改善箇所説明図

クレーン車において、

基準不適合箇所（第1軸、第4軸）

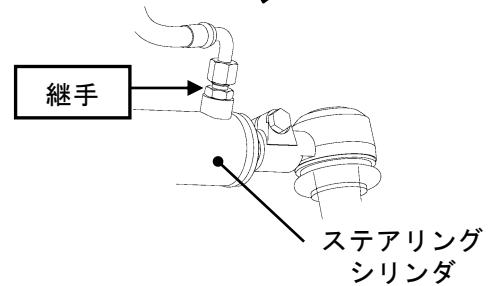
- ① パワーステアリングホースの配索が不適切な為、パワーステアリングホースとタイロッドが干渉するものがある。
- ② ステアリングシリンダとボールエンドの取り付け角度の指示が不適切なため、パワーステアリングホースとタイロッドが干渉するものがある。

そのため、そのままの状態で使用を続けると、パワーステアリングホースが摩耗し、最悪の場合、パワーステアリングホースに穴が開き、操舵力が増大するおそれがある。

（第1軸、第4軸）

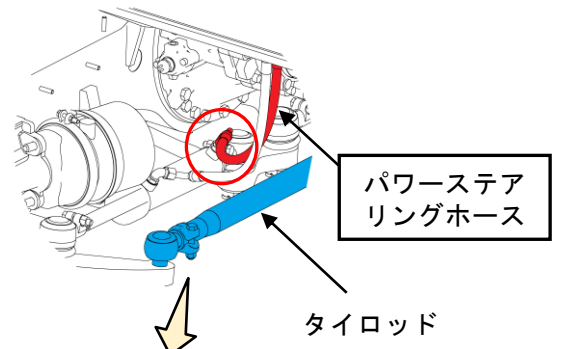
継手変更
※左右2箇所

- ① パワーステアリングホースとタイロッドが干渉しないよう継手を対策品に交換する。
- ② パワーステアリングホースとタイロッドが干渉しないようステアリングシリンダとボールエンドの取り付け角度を調整する。

（第2軸）

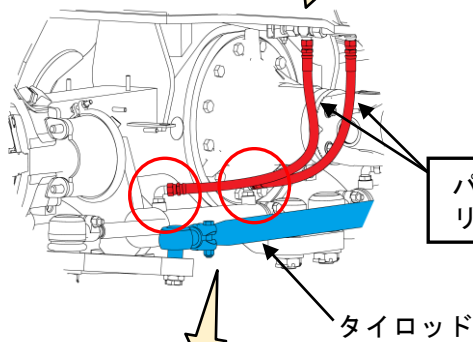
継手変更
※ロッドエンド側

（図は第1軸、第4軸）
（対象は第1軸、第2軸、第4軸）

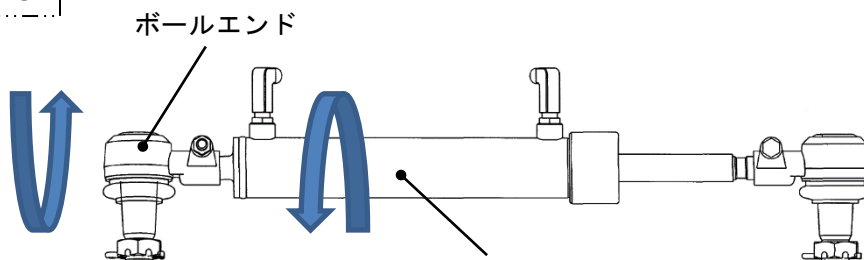
取り付け角度
を調整する。
